Parksituation An den Gehren Sitzung der Bezirksvertretung Stieghorst am 29.02.2024 – öffentl. TOP 6

Ergebnis der Befahrung am 14.02.2024

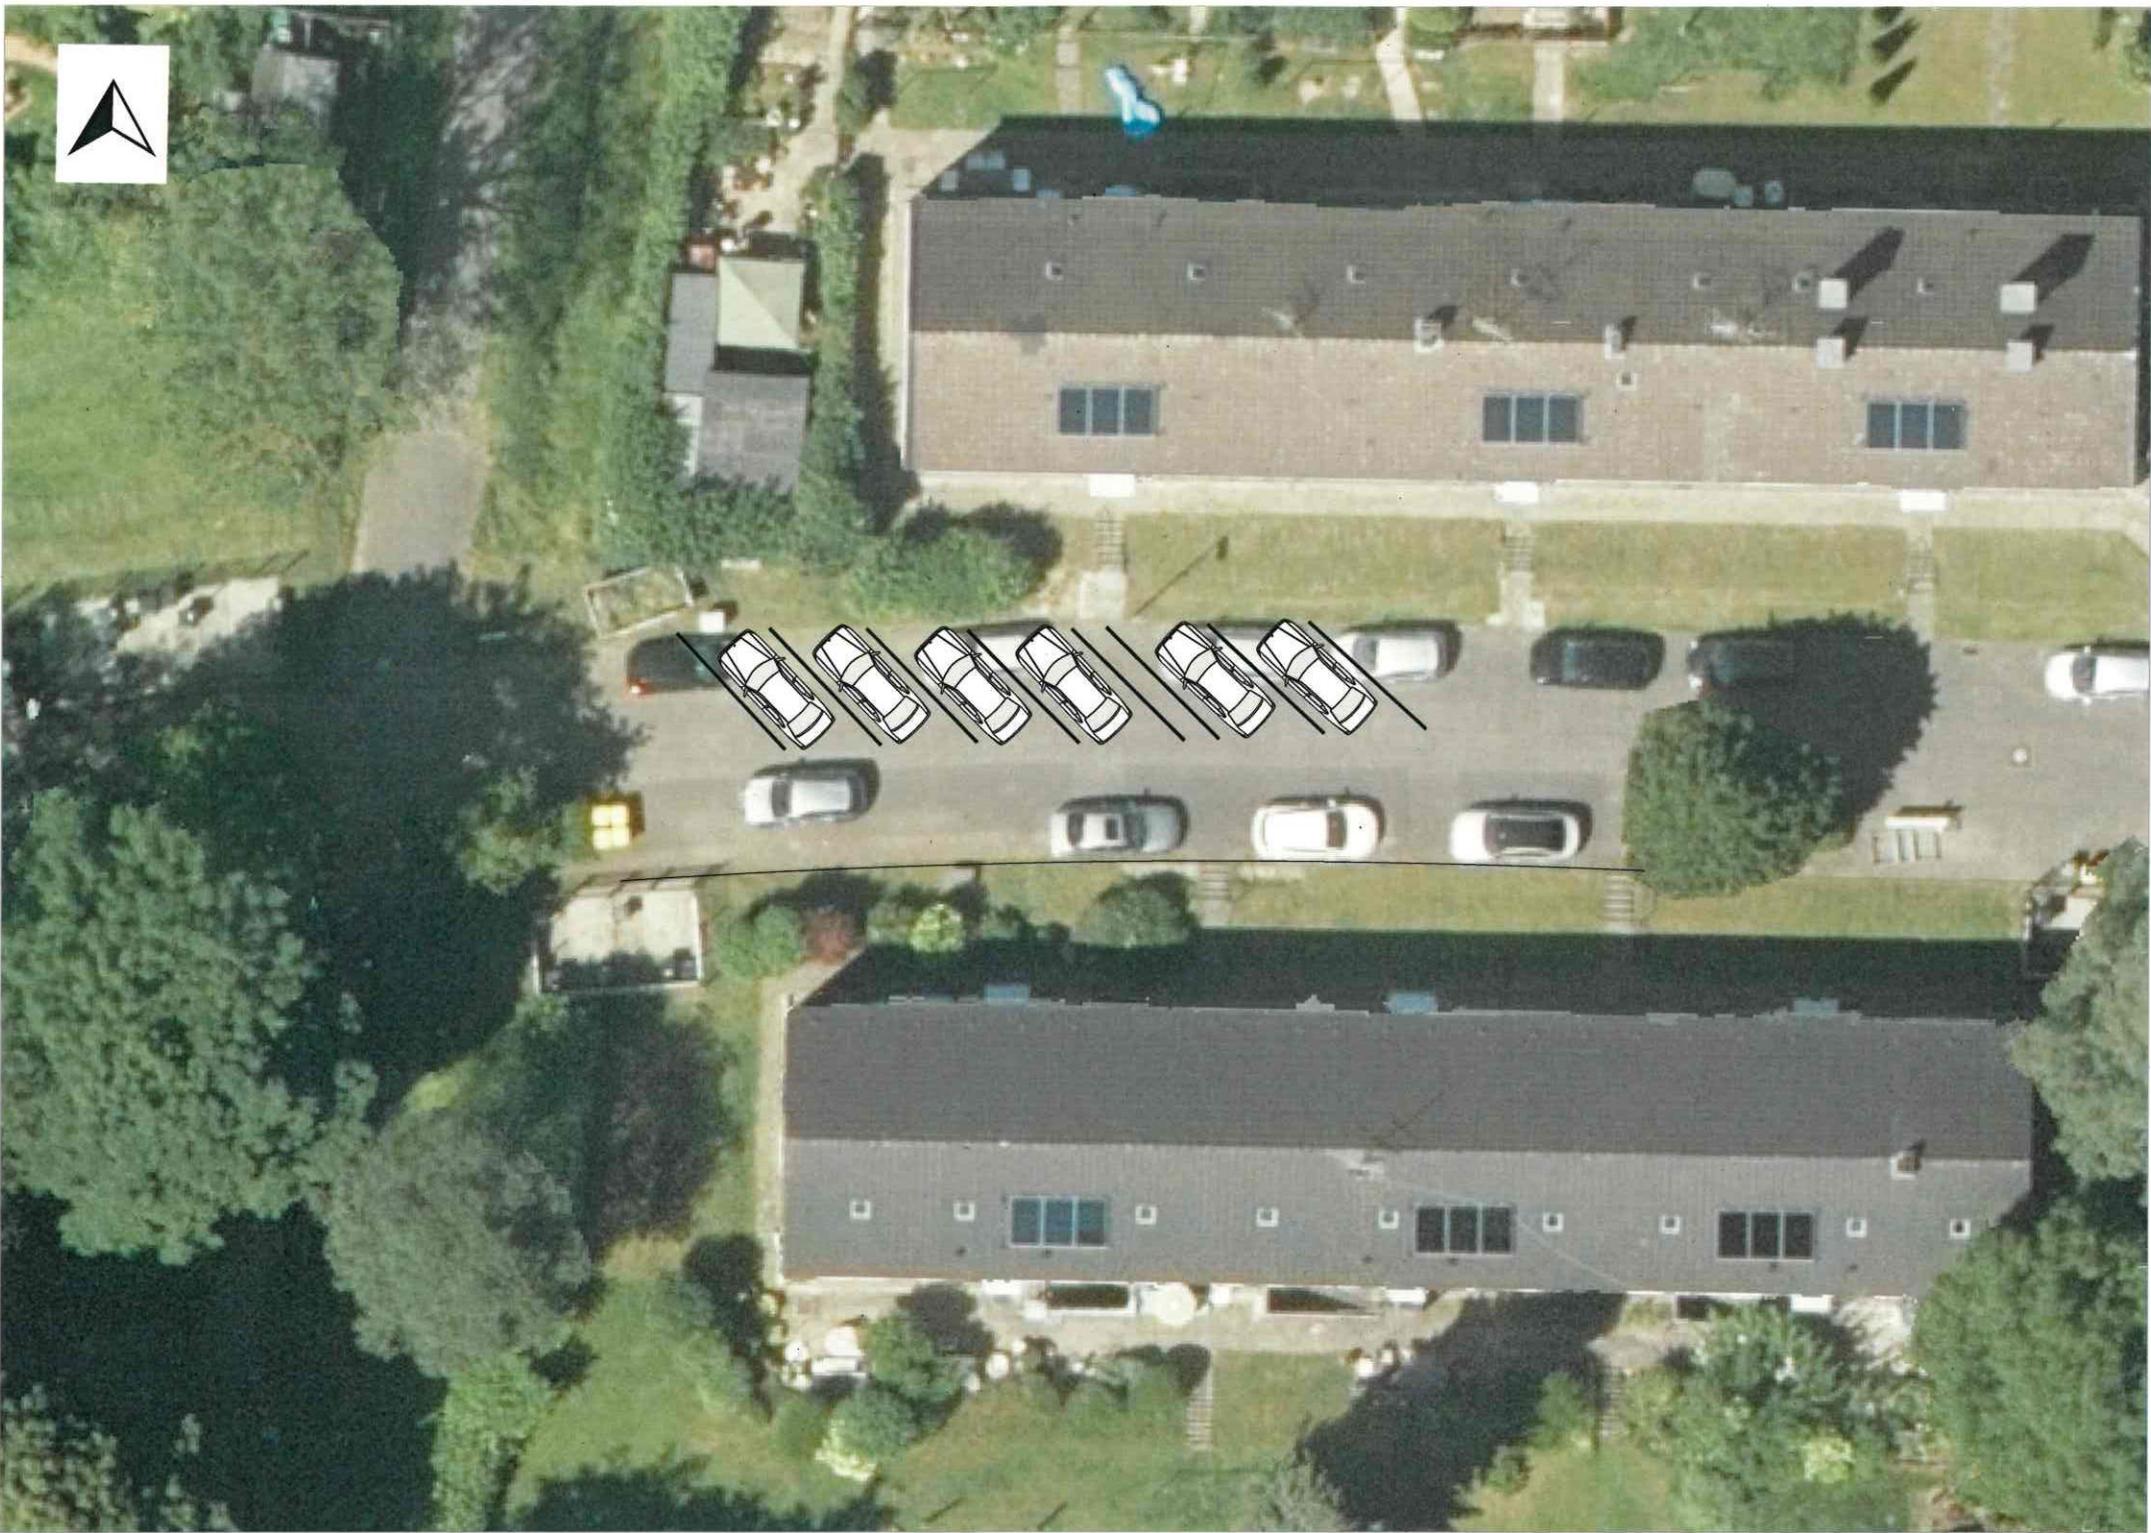
Es zeigte sich das die Einrichtung von Parkplätzen in Schrägaufstellung auf der nördlichen Seite zu zusätzlichen Verschwenkungen der Durchfahrt von Rettungs- / Ver- u. Entsorgungsfahrzeugen und entsprechenden zeitlichen Verzögerungen im Rettungsweg führt. Bei dieser Parkplatzanordnung könnten 6 Parkplätze eingerichtet werden. (Längsaufstellung 6). Die südliche Aufstellung ermöglicht eine friktionsfreie Durchfahrt und die Einrichtung von 8 Parkplätzen in Schrägaufstellung. (Längsaufstellung 5). Die südliche Aufstellung sollte daher umgesetzt werden. (s. beigefügte Skizzen)

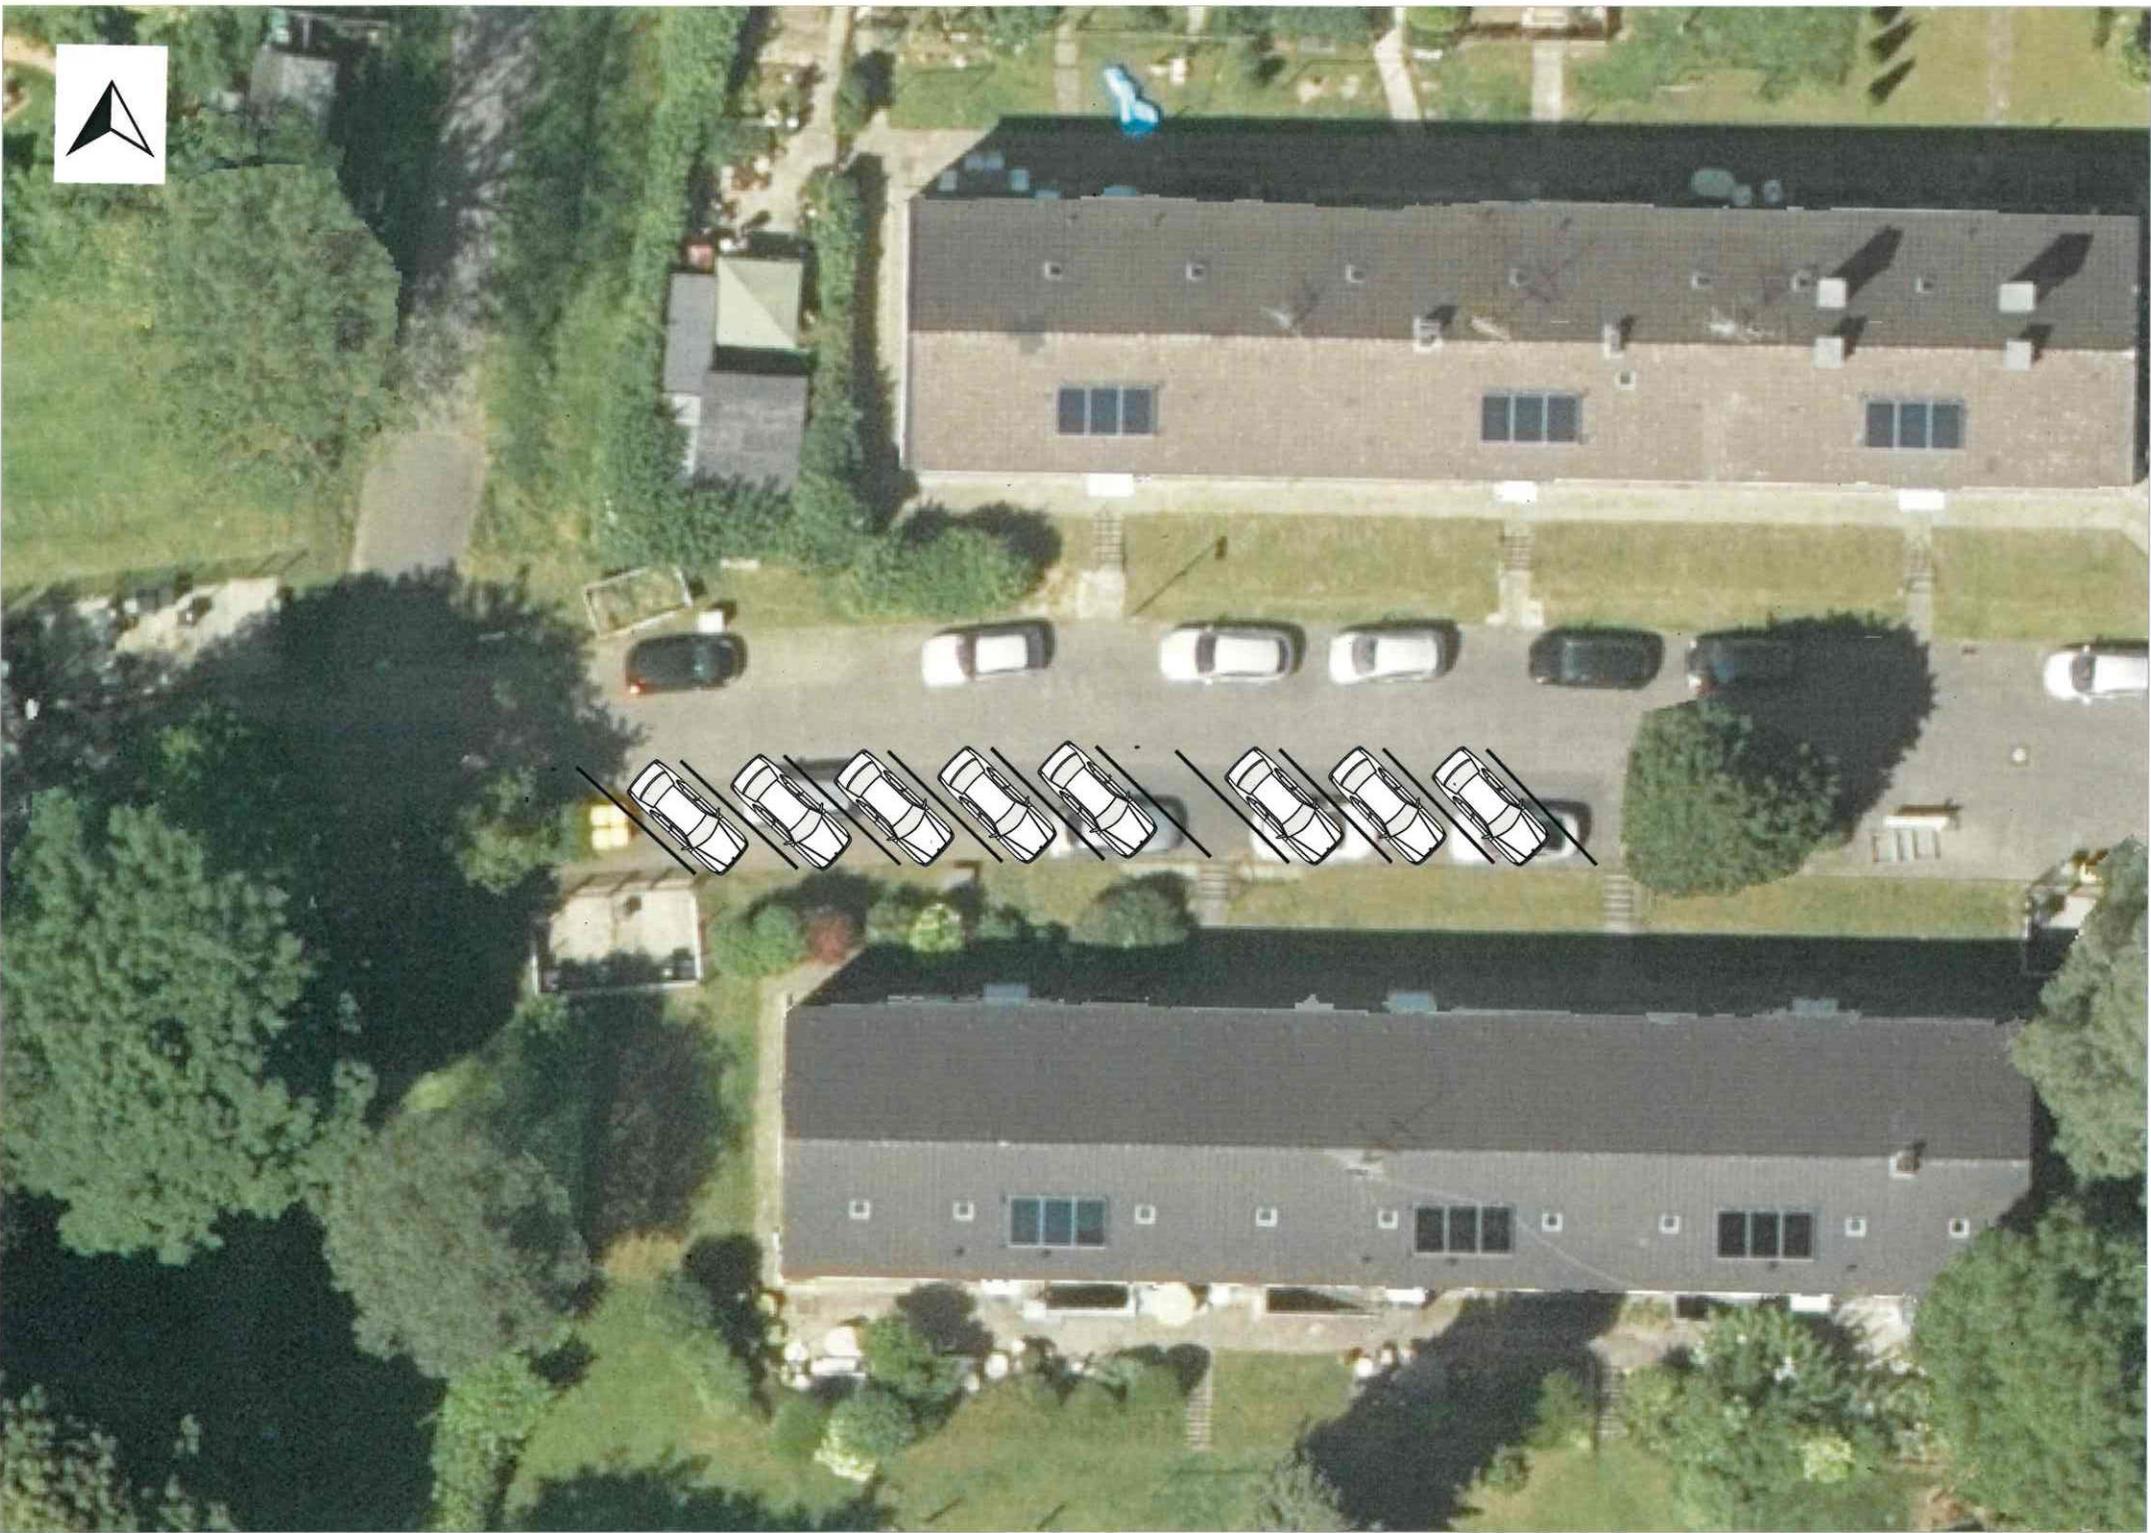
Die Einrichtung zusätzlicher Parkplätze Am Alten Dreisch zw. Hs Nr. 1b bis 9b ist gem. beigefügter Skizze möglich.

Vor der Müllbox ein Kreuz (2m) markieren

Ausweichfläche für Begegnungsverkehr

Vor der Müllbox ein Kreuz (2m) markieren
